Změnový list číslo 140	
Identifikace akce	
Název akce:	Výstavba Multifunkční sportovní a kulturní haly v Brně
Číslo akce SMVS:	-
Objednatel:	I. Statutární město Brno II. ARENA BRNO, a. s. III. Brněnské komunikace a.s. IV. Teplárny Brno, a.s.
Zastoupen:	Objednatelem
Zhotovitel:	HOCHTIEF CZ a.s., Plzeňská 16/3217, 150 00 Praha 5
SPST:	Společnost INVIN, RUBY, INFRAM a CM
Projektant:	Projektová dokumentace 1 - Arch.Design, s.r.o. a A PLUS a.s. Projektová dokumentace 2 - PK OSSENDORF s.r.o.
Předmět změnového listu	
Záměna rozvoden NN požár a SLP v 5.NP	
Část díla dotčená změnovým listem	
SO 101 Hala ASŘ, 5.T1.002, 5.T1.003, 5.T2.002, 5.T2.003, 5.T3.002, 5.T3.003, 5.T4.002, 5.T4.003	
Popis změny, popis technického řešení	
Původní řešení dle smluvní (tendrové) dokumentace :	
Rozvodny NN a rozvodny SLP v 5.NP jsou umístěny dle Projektové dokumentace 1.	
Nové řešení :	
Změnou dochází k záměně rozvoden NN a rozvoden SLP v 5.NP.

Návrh na změnu č. 46

název stavby	MULTIFUNKČNÍ SPORTOVNÍ A KULTURNÍ PAVILON	
	ZADÁNÍ ZMĚNY PDPS	
název přílohy	ZMĚNA A ÚPRAVA SLP A NN POŽÁR. ROZVODEN V 5. NP	číslo přílohy
	Z.046

Půdorys 5.NP

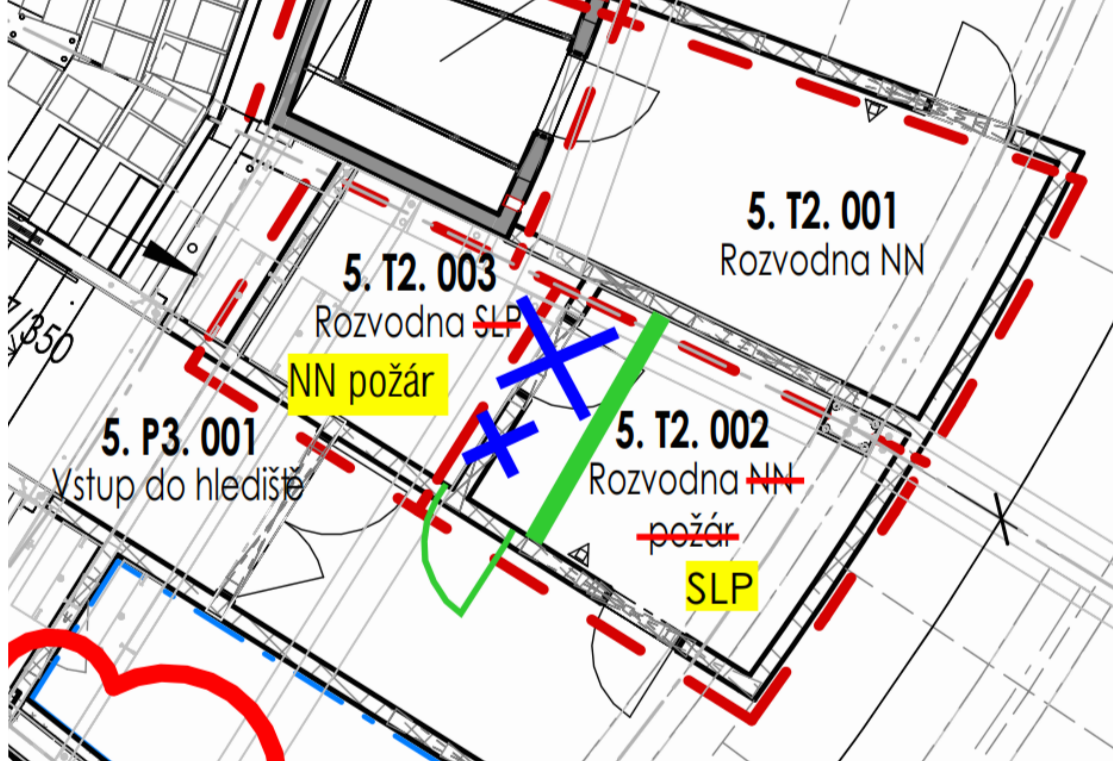
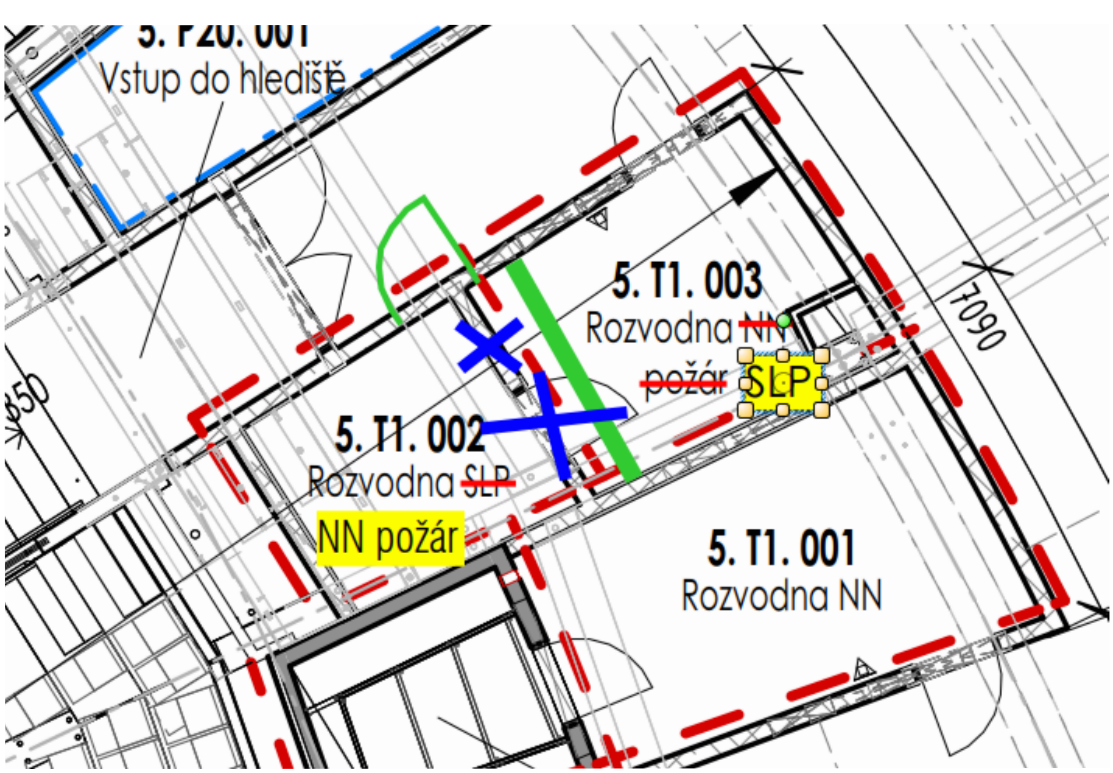
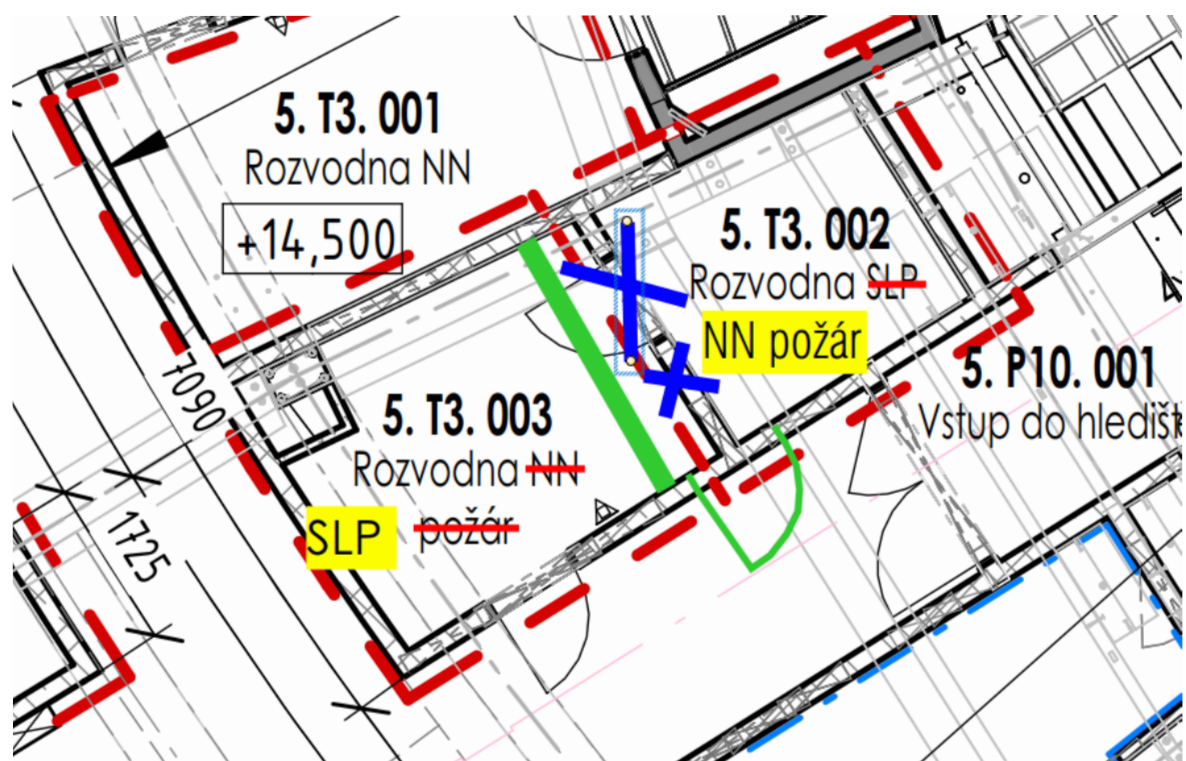
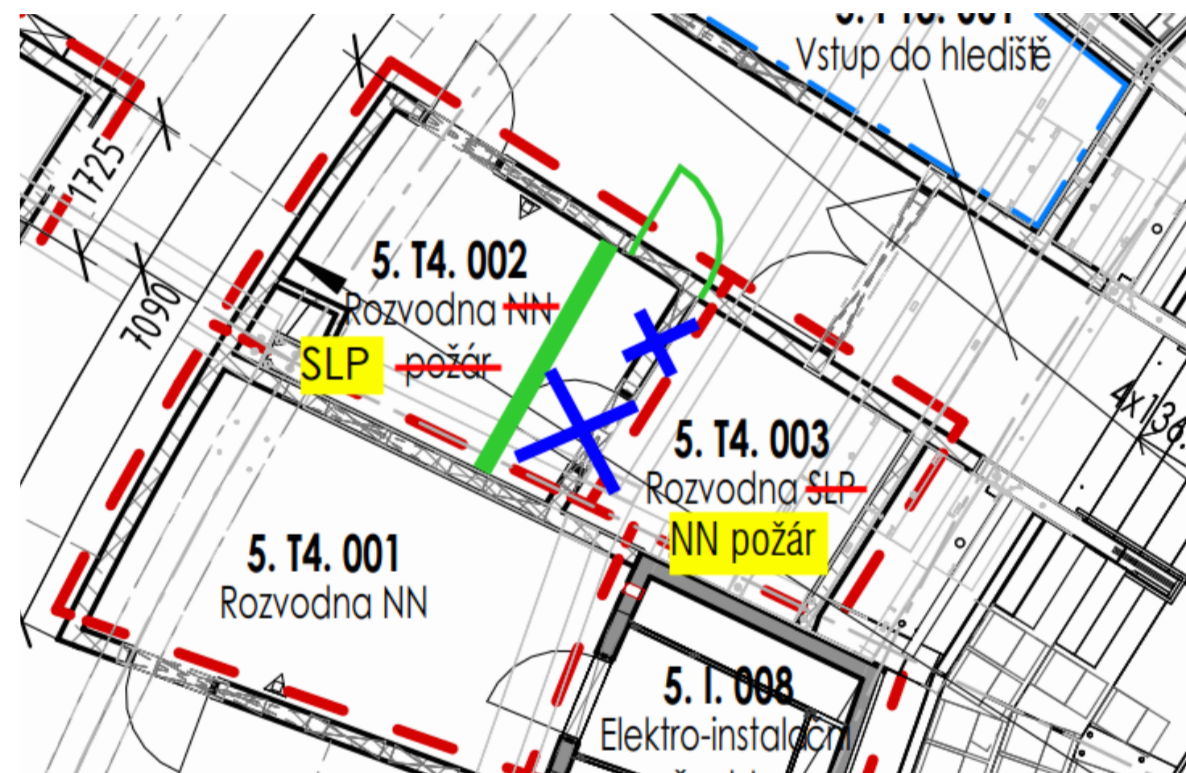
Úpravou se mění následující:

- úprava elektro rozvodů
- přesouvá se stěna rozdělovací rozvodny
- dveře mezi rozvodnami se přesouvají do stěny podél vstupu do hlediště (požadavky na požární uzávěr se nemění)
- případná úprava rozvodů VZT

Záměna místností Rozvodna NN požár a Rozvodna SLP

V návaznosti na koordinační práce je navrženo zaměnit účel místností Rozvodna NN požár a Rozvodna SLP v 5.NP. Důvodem je množství instalací, které vede přes rozvodnu NN požár. Záměna místností by byla jednodušším řešením tohoto problému.

Týká se všech čtyř segmentů s těmito rozvodnami v 5.NP.

Při doprojektování chlazení technických místností bude zohledněno:

- chlazení rozvodny SLP se přesune do druhé místnosti (stále se tedy chladí rozvodna SLP)
- odvod kondenzátu

Původní velikost rozvodnů zůstane v podstatě zachována.
